Cité Administrative Travot - Bâtiment A

Plancher bois

RAPPORT DE VISITE

N/Réf : 17.10.11.N-r
Date : 06 Mars 2020

Photo N°1 : Entaille a l'appui de la solive d'enchevêtrement

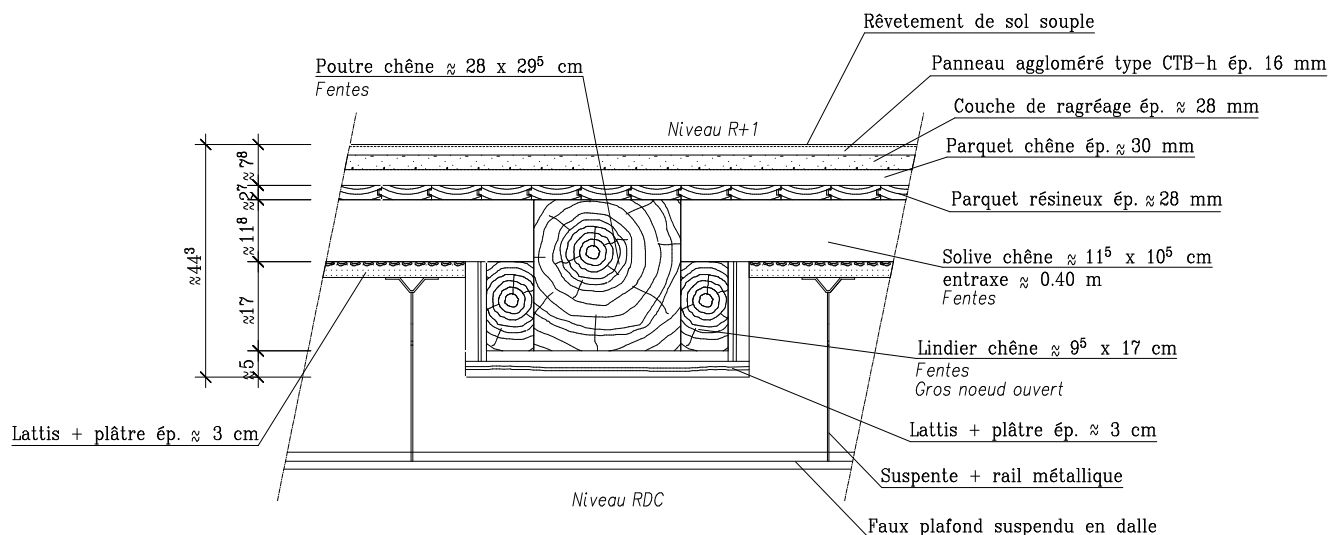
- Une entaille importante sur le chevêtre chêne ainsi qu'une entaille sur la solive d'enchevêtrement à l'appui.
- De légères fentes latérales et longitudinales sur les solives en chêne
- Des attaques anciennes d'insectes à larves xylophages,
- La présence de flaches (arrondi d'une arête ou d'une face d'une pièce de bois réduisant sa section efficace),

Figure N°5 : Complexe de plancher sondage N°IV

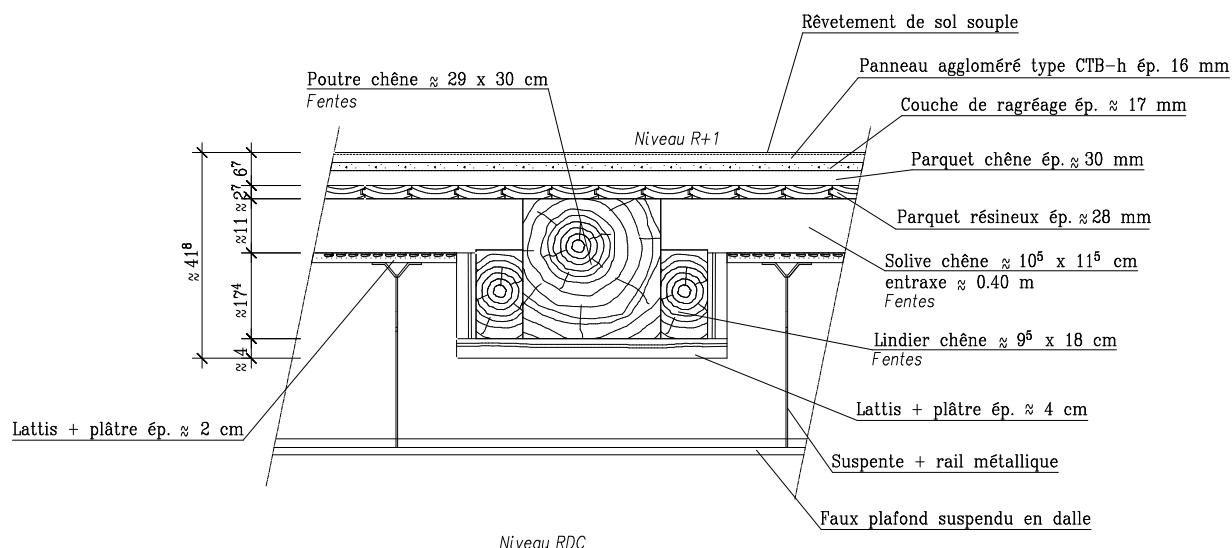
- De fentes latérales et longitudinales sur les solives la poutre et les lindier en chêne,
- Des gros nœuds,
- Des entailles en sous faces de solives a l'aplomb des lindiers,
- Des attaques anciennes d'insectes à larves xylophages,
- La présence de flaches (arrondi d'une arête ou d'une face d'une pièce de bois réduisant sa section efficace),
- ...

- Solive courante sous une charge d'exploitation répartie : La vérification par le calcul valide la section en contrainte et en déformation (sans armoire).
- Solive courante sous une charge d'exploitation ponctuelle : La vérification par le calcul ne valide pas la section en contrainte (niveau de contrainte en flexion de 118%) et en déformation (flèche nette finale calculée à 2.50 cm au lieu de 1.50 cm admissible (200^{ème} de la portée)).
- Poutre sous une charge d'exploitation répartie : La vérification par le calcul ne valide pas la section en contrainte (niveau de contrainte en flexion de 110%) et en déformation (flèche nette finale calculée à 5.03 cm au lieu de 3.19 cm admissible (200^{ème} de la portée)).

- Cas N°1 - Armoire de rangement perpendiculaire : La vérification par le calcul valide la section en contrainte mais pas en déformation (flèche nette finale calculée à 1.69 cm au lieu de 1.50 cm admissible (200^{ème} de la portée)),
- Cas N°2 - Armoire de rangement parallèle : La vérification par le calcul ne valide pas la section en contrainte (niveau de contrainte en flexion de 108%) et en déformation (flèche nette finale calculée à 2.94 cm au lieu de 1.50 cm admissible (200^{ème} de la portée)).

Sondage N°3*Figure N°7 : Complexe de plancher sondage N°3***Etat sanitaire non-exhaustif**

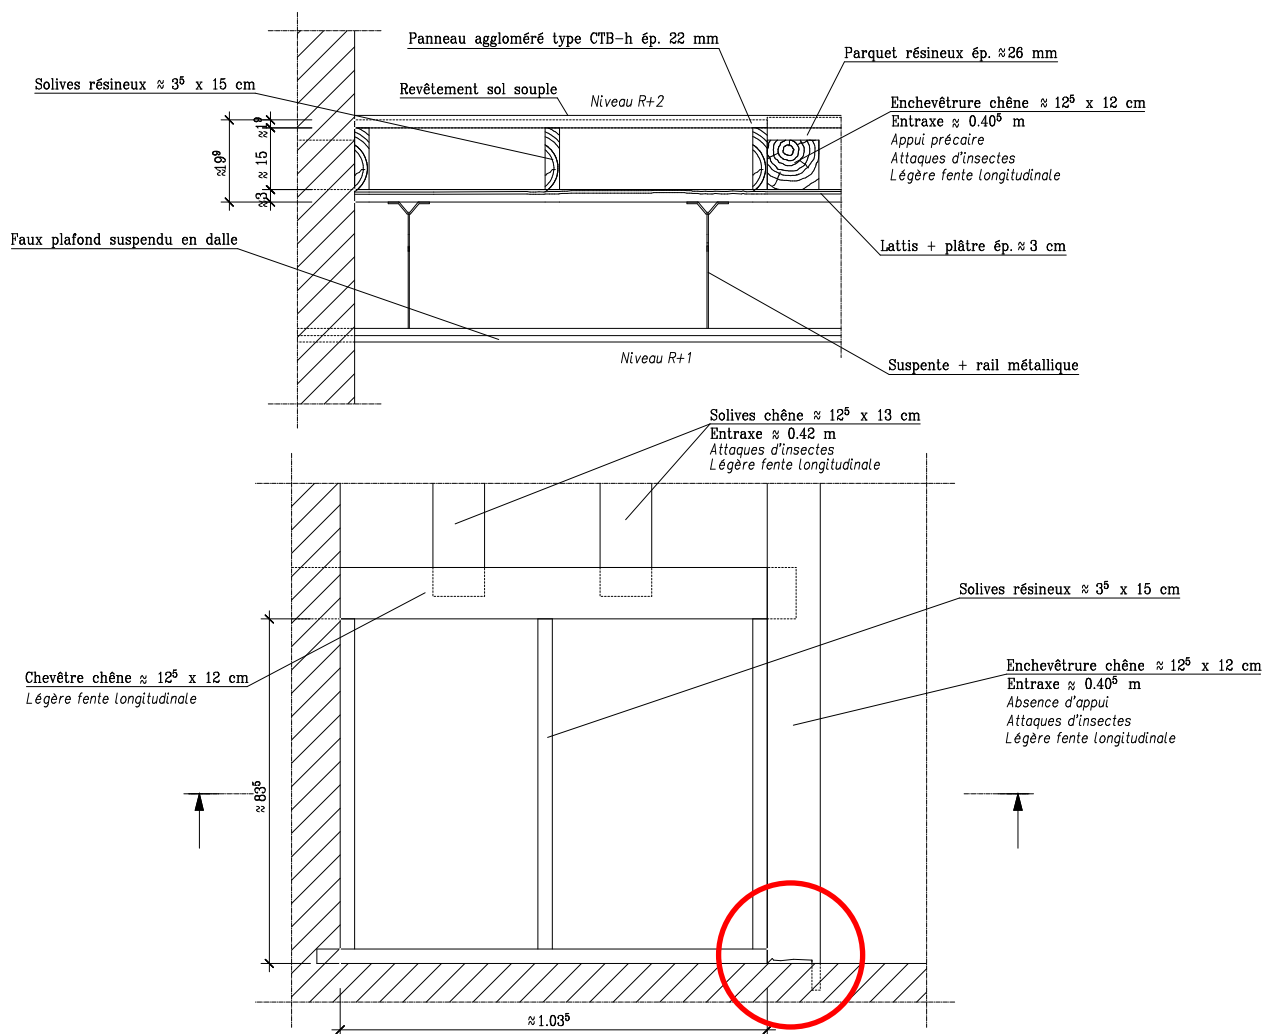
- De fentes latérales et longitudinales sur les solives en chêne,
- Un appui précaire nécessitant la mise en œuvre de mesures conservatoire,
- Des attaques anciennes d'insectes à larves xylophages,
- La présence de flaches (arrondi d'une arête ou d'une face d'une pièce de bois réduisant sa section efficace),

- Solive courante sous une charge d'exploitation répartie : La vérification par le calcul valide la section en contrainte et en déformation
- Solive courante sous une charge d'exploitation ponctuelle : La vérification par le calcul valide la section en contrainte mais pas en déformation (flèche nette finale calculée à 1.90 cm au lieu de 1.65 cm admissible (200^{ème} de la portée)).
- Chevêtre sous une charge d'exploitation ponctuelle : La vérification par le calcul valide la section en contrainte et en déformation
- Solive d'enchevêtrement sous une charge d'exploitation ponctuelle : La vérification par le calcul ne valide pas la section en contrainte (niveau de contrainte en flexion de 110%) et en déformation (flèche nette finale calculée à 2.63 cm au lieu de 1.65 cm admissible (200^{ème} de la portée)).

Figure N°4 : Localisation des armoires sondage N°2 PH rdx

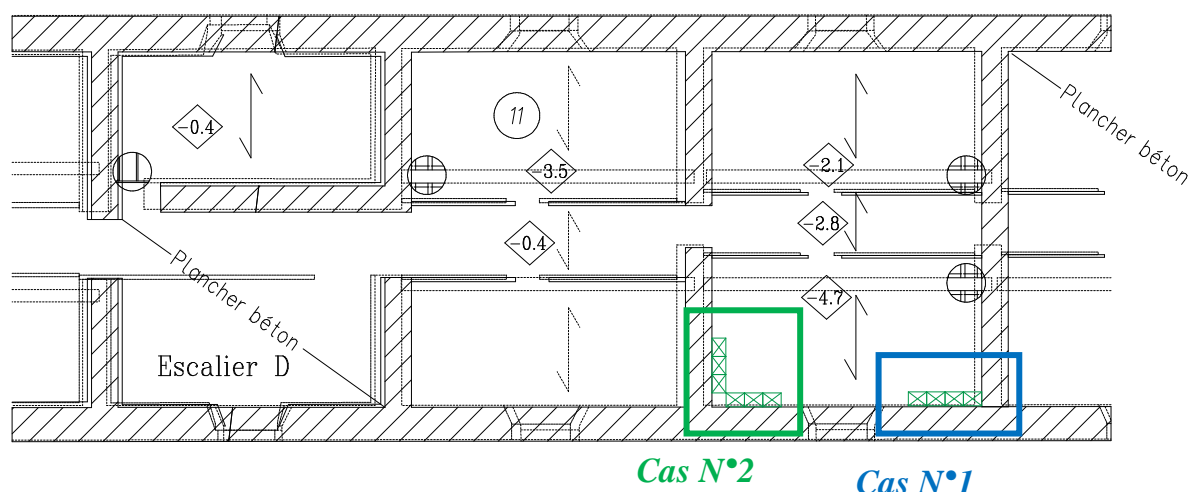
La vérification par le calcul de l'état actuel, prenant en considération les charges d'exploitation induites par l'implantation d'armoires de rangement (suivant deux cas d'implantation - cf. Figure N°4), met en évidence un sous-dimensionnement des solives de plancher :

- Cas N°1 - Armoire de rangement le long des murs extérieurs : La vérification par le calcul valide la section en contrainte mais pas en déformation (flèche nette finale calculée à 2.88 cm au lieu de 1.65 cm admissible (200^{ème} de la portée)),
- Cas N°2 - Armoire de rangement le long des murs de refends : La vérification par le calcul ne valide pas la section en contrainte (niveau de contrainte en flexion de 130%) et en déformation (flèche nette finale calculée à 4.27 cm au lieu de 1.65 cm admissible (200^{ème} de la portée)).

Figure N°9 : Principe de mesures conservatoire

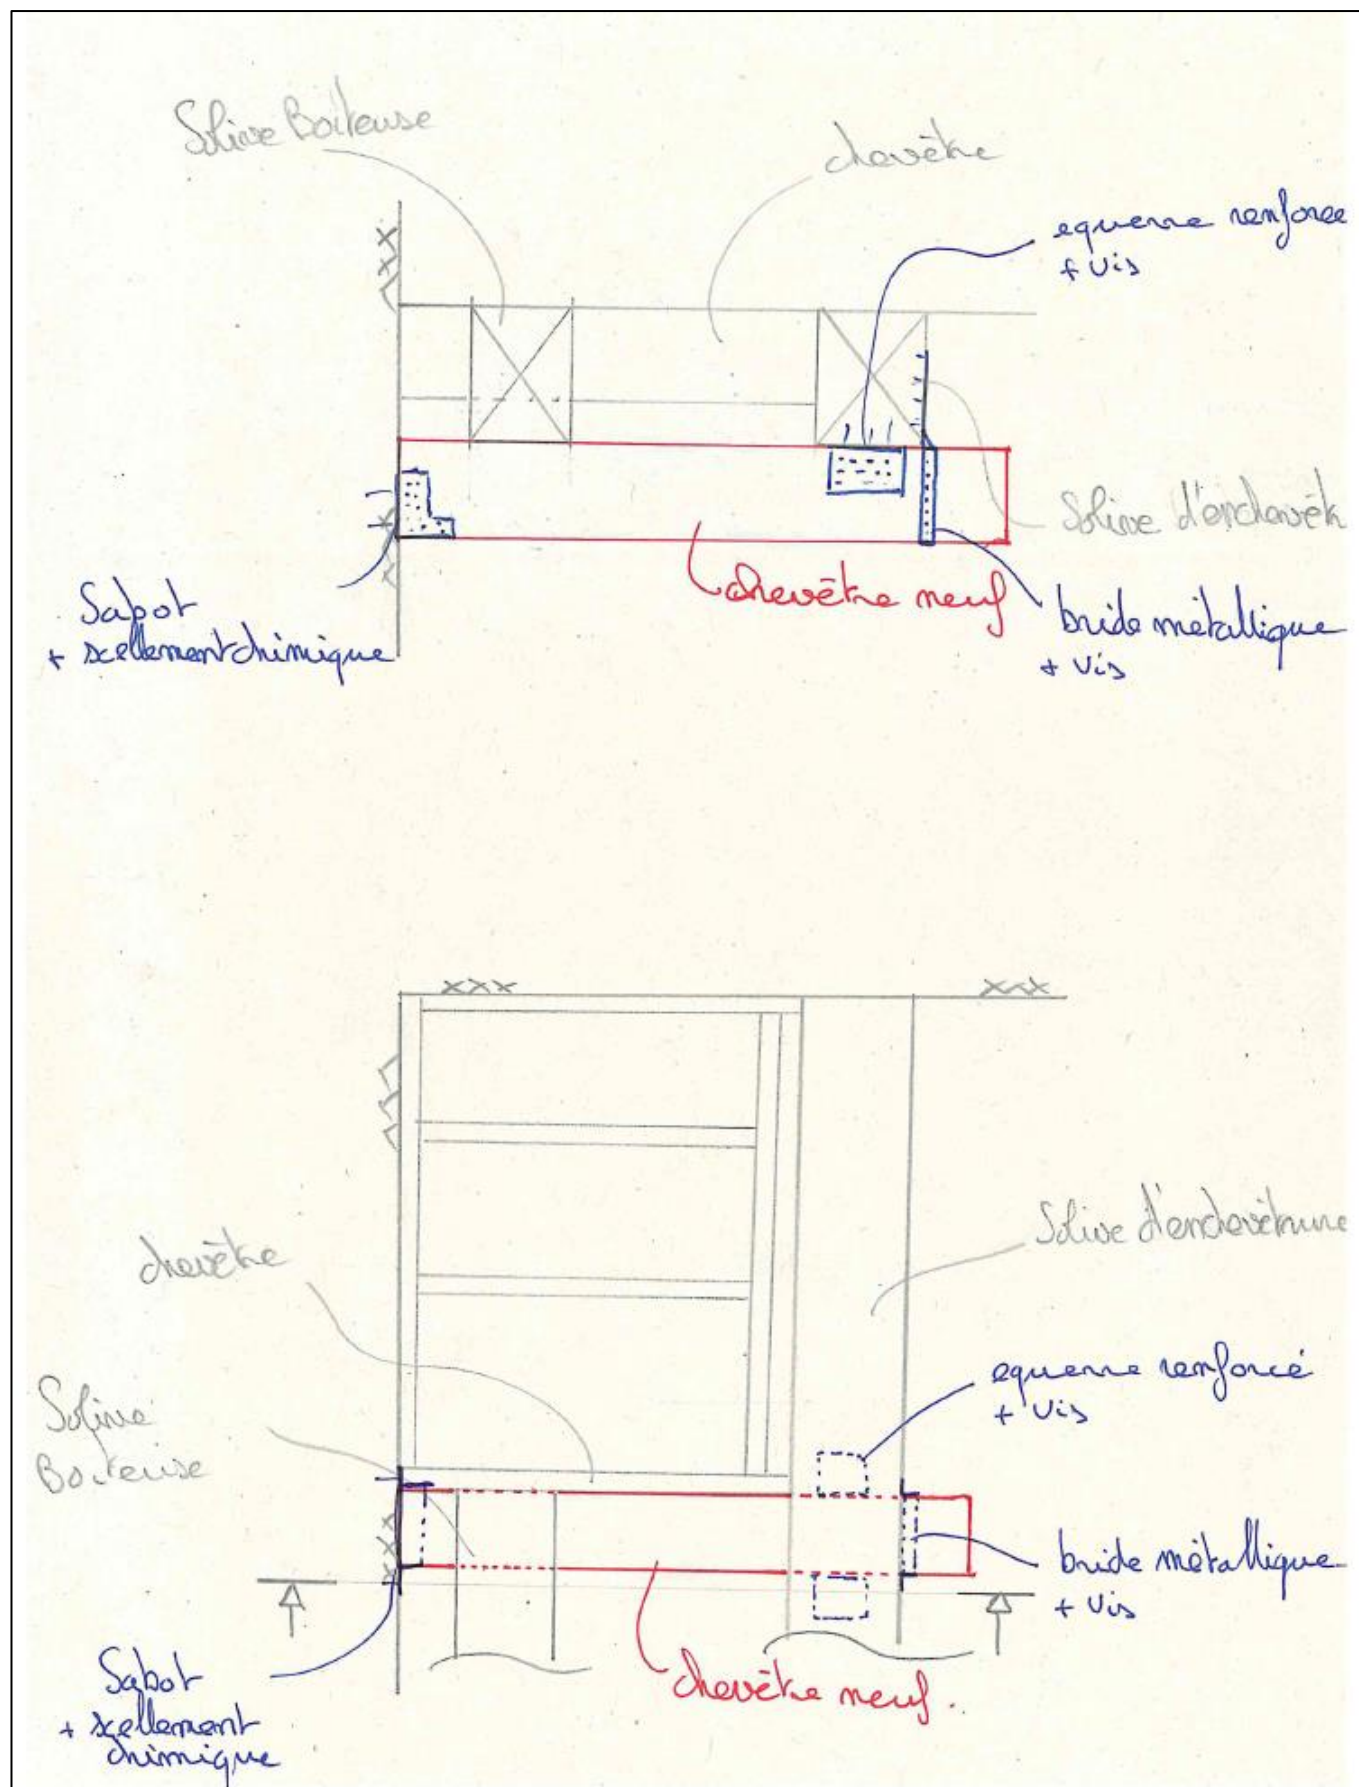
Le sondage n°2 en PH-R+2 a révélé des assemblages précaires du chevêtre pouvant compromettre la sécurité des biens et des personnes.

Les mesures conservatoires d'urgence peuvent se traduire par la mise en œuvre d'un chevêtre neuf en sous-face de l'existant, assemblé par sabots métalliques + chevilles chimiques dans la maçonnerie et par équerres + brides métalliques sur l'enchevêtre, compris calage en bois dur suivant nécessité (cf. principe ci-après).
